Verslag bezoek Ivor van Klink Scheepswerf

Restauratie KU12

20 November 2021

Romp en spanten in kuip

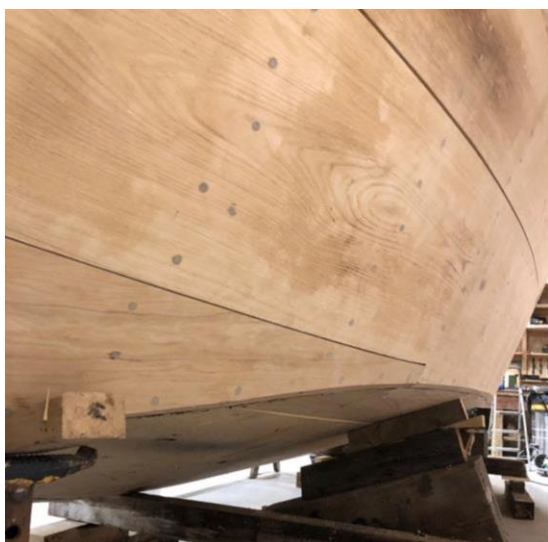
Deels gebreeuwde romp

Scheur in romp dichtgezet met epoxy

Muis-hol: links is te klein, rechts is goed.

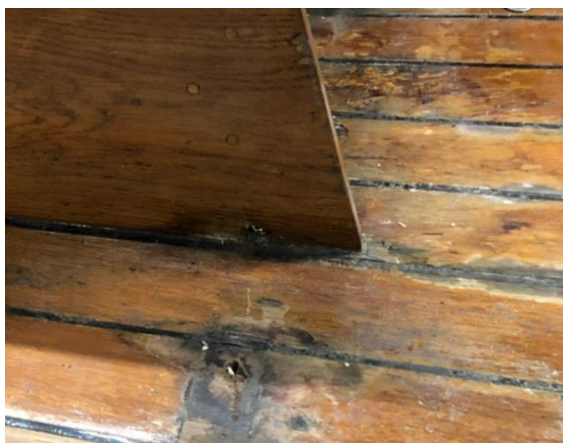
Aandachtspunt: spaargaten (muis-holletjes) voldoende groot maken

Deze opmerking is reeds eerder gemaakt. Er zullen spaargaten over de hele lengte van de romp komen zodat het water vrij kan stromen naar het breedste deel van het vlak, waar de pompen komen te staan. Deze gaten moeten voldoende groot zijn zodat deze niet door vuil dicht gaan, maar ook zodat deze goed geschilderd/geolied kunnen worden.

Balk onder de ingang van kajuit heeft (nog) geen muis-hol

Kaapstanders op dek hebben (nog) geen muis hol

Muis-hol van opbouw aan voorzijde is te klein om goed te kunnen lakken.
